Kreisverwaltung des Westerwaldkreises - 56409 Montabaur

**Bauleitplanung der Ortsgemeinde Nentershausen;
Beteiligung der Träger öffentlicher Belange im Rahmen der Aufstellung des
Bebauungsplanes „Kita-Nentershausen“ gemäß § 4 Abs. 1 BauGB**

Auszug Starkregenkarte

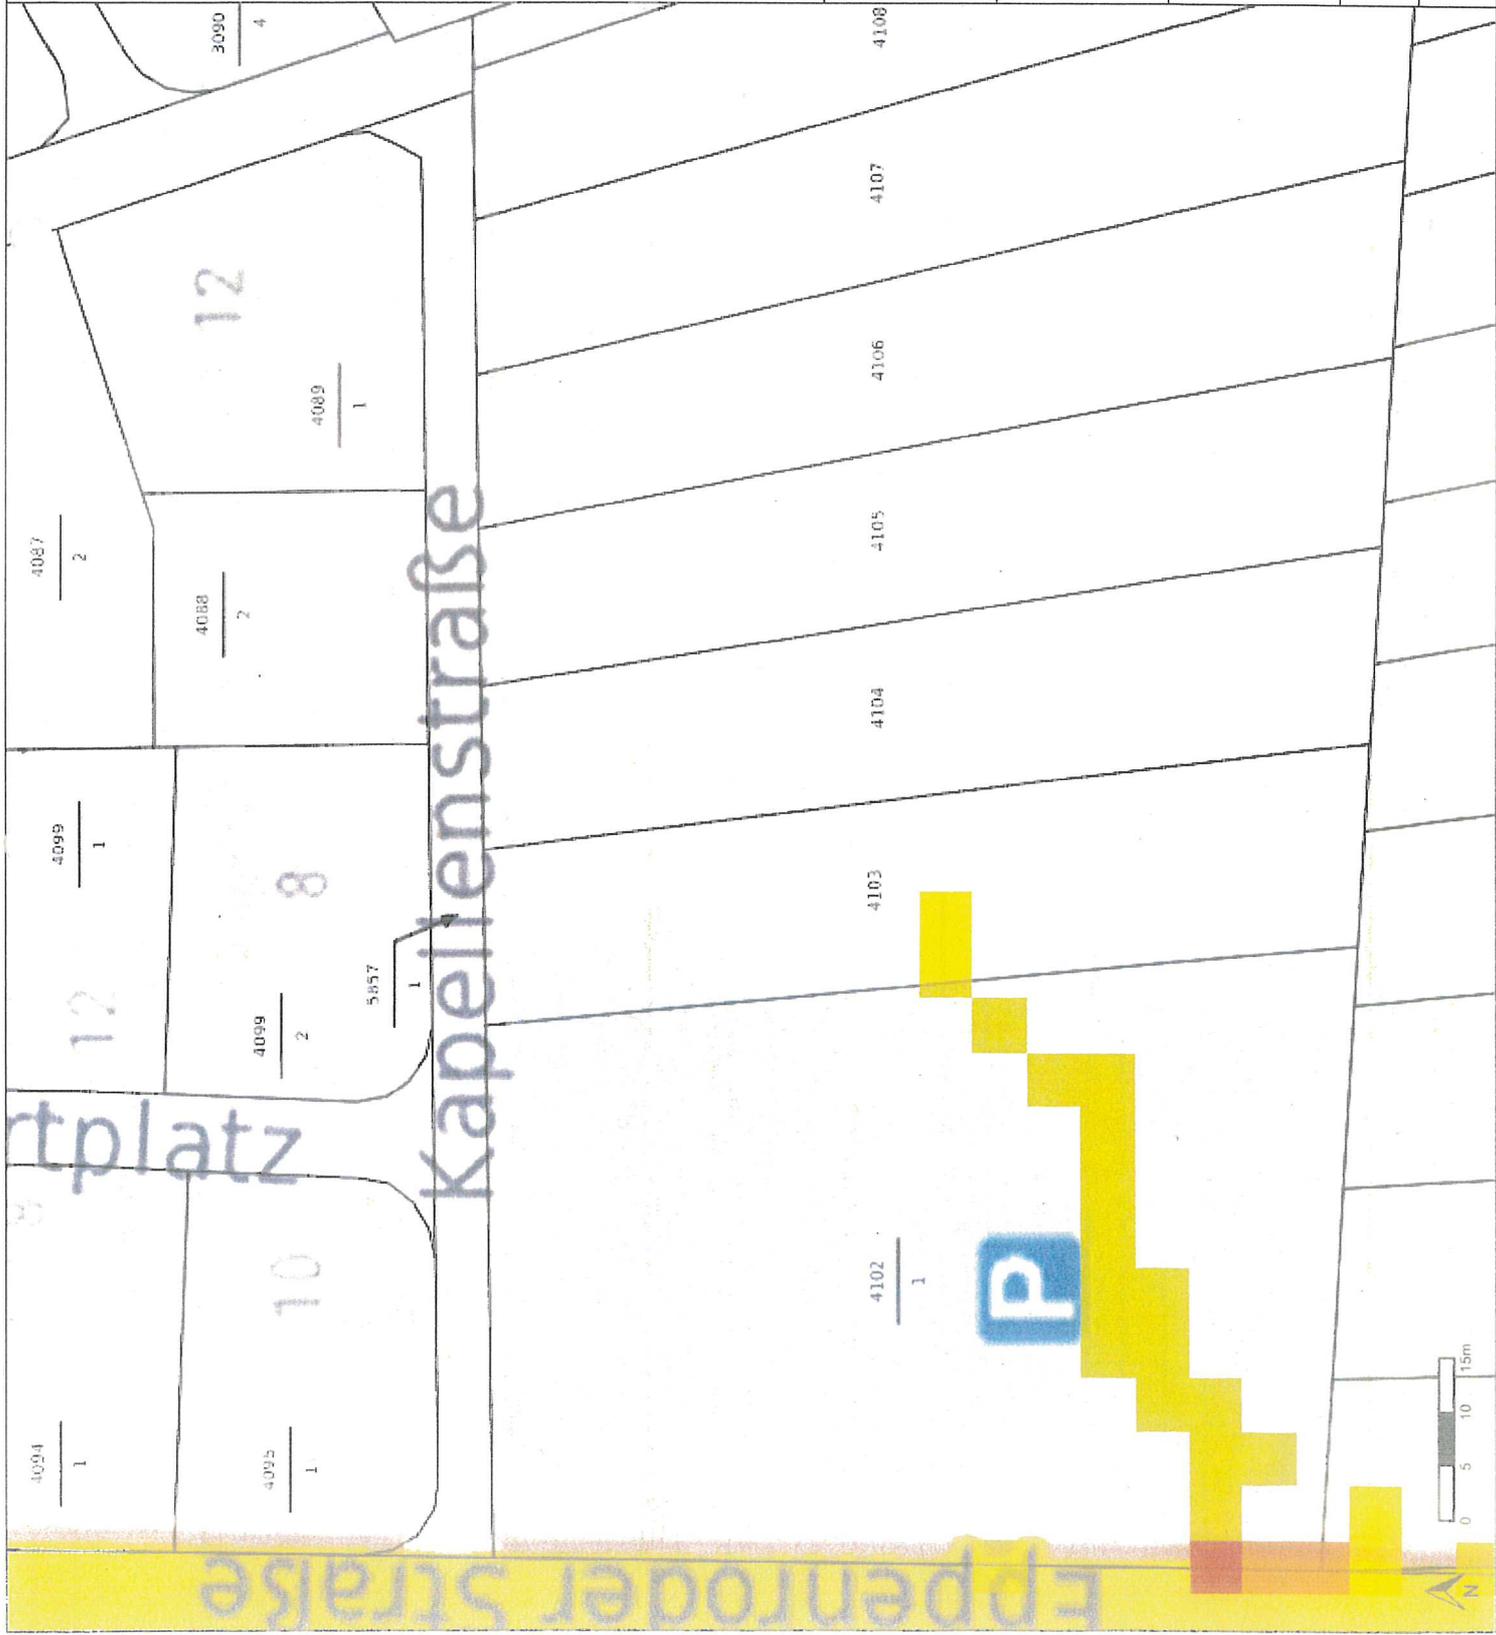
Seitens der Unteren Wasserbehörde bestehen gegen die Änderung keine Bedenken.
Es wird jedoch darauf hingewiesen, dass das Plangebiet im potentiellen Überflutungsbereich liegt und geringe bis hohe Abflusskonzentrationen bei Starkregen auftreten können. Gemäß § 5 Abs. 2 Wasserhaushaltsgesetz (WHG) ist jede Person, die durch Hochwasser betroffen sein kann, im Rahmen des ihr Möglichen und Zumutbaren verpflichtet, geeignete Vorsorgemaßnahmen zum Schutz vor nachteiligen Hochwasserfolgen und zur Schadensminderung zu treffen, insbesondere die Nutzung von Grundstücken den möglichen nachteiligen Folgen für Mensch, Umwelt oder Sachwerte durch Hochwasser anzupassen. Zur Verdeutlichung der Situation ist ein Auszug aus der Starkregenkarte beigelegt.
